Cahier 1 note de présentation non technique de la dae

Cahier N°2 Dossier Demande Environnementale

PROJET EOLIEN DE SANTIGNY (89) - RAPPORT D'ETUDE D'IMPACT ACOUSTIQUE

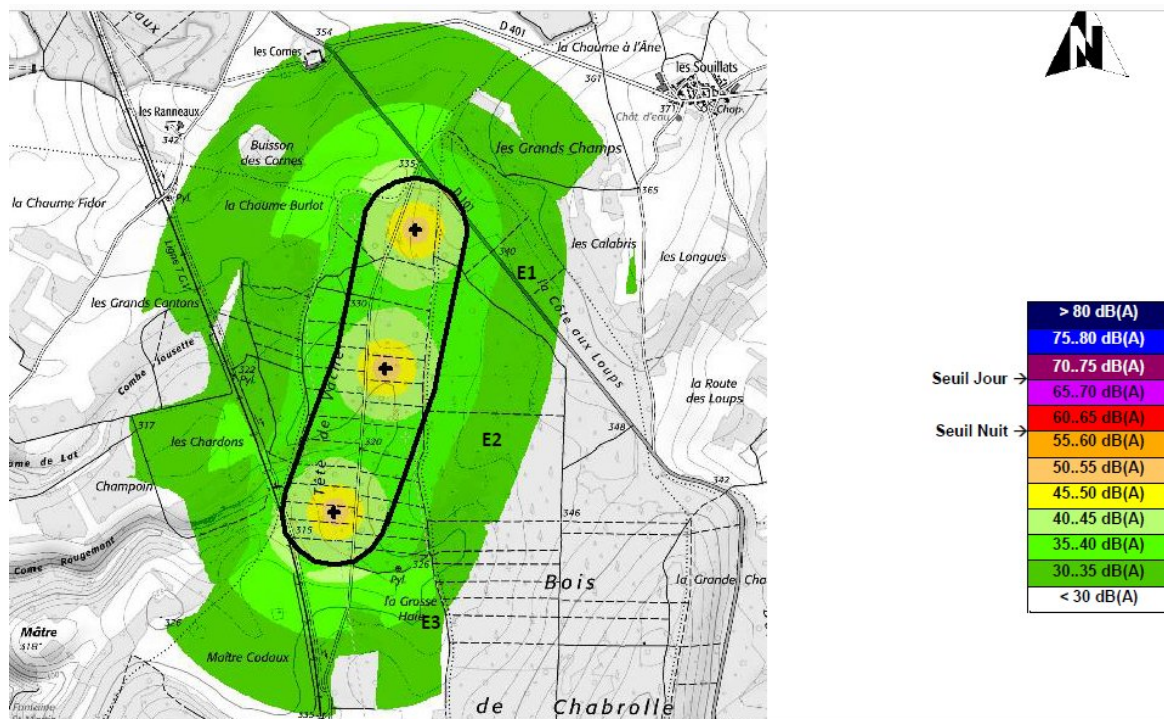
Emergence bruit Ferme des Cornes : pas évident...pas dans la rose des vents

Mais pour les Souillats !

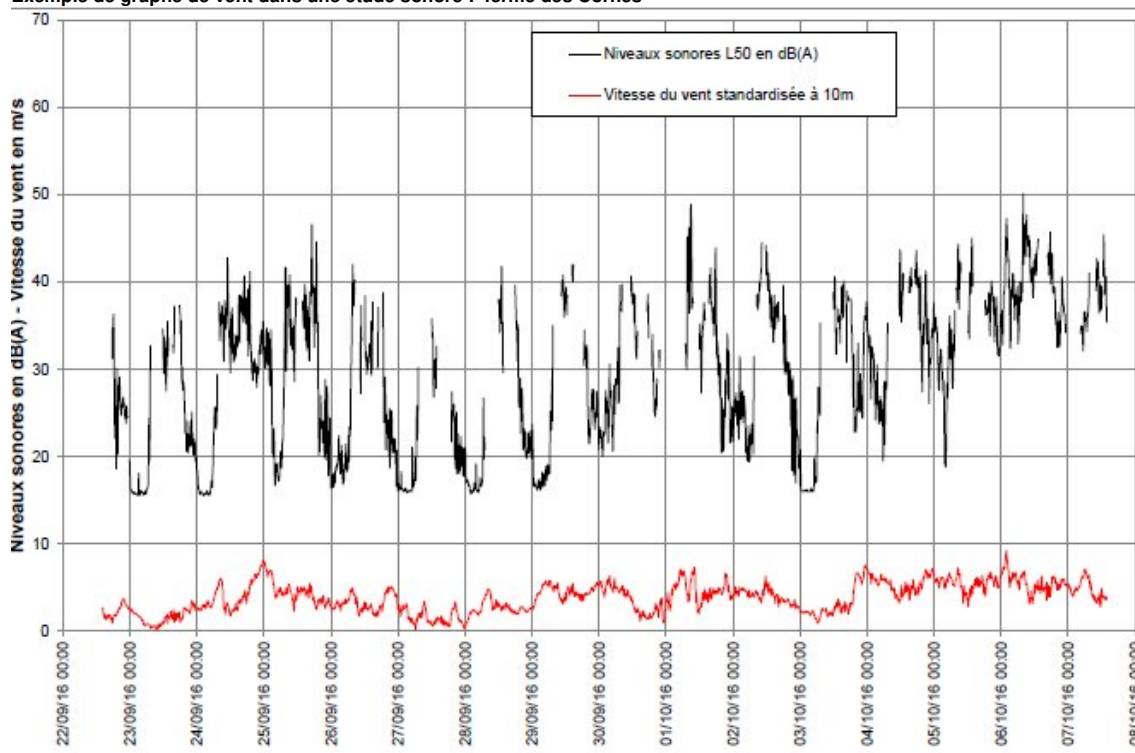
Attention : si ces normes de bruits ne vous conviennent pas vous n'avez aucun recours .
